改善箇所説明図

側面方向指示器(右側)

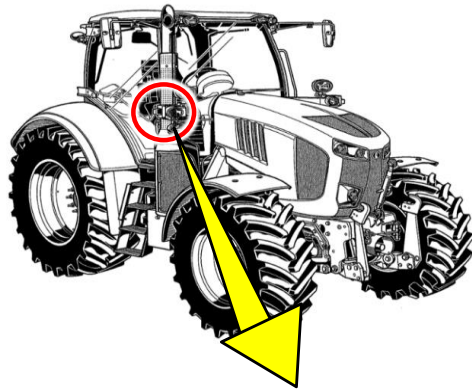
農耕トラクタの方向指示器において、側面方向指示器に使用している電球の選定が不適切なため、前面及び後面に備える方向指示器の点灯操作状態及び作動状態を運転者席の運転者に正しく表示出来ないため、保安基準に適合しない。

全車両、側面方向指示器に使用している電球を対策品に交換する。

下図の場所(側面方向指示器のハーネスのビニールチューブ)に白色マーキングを実施する。
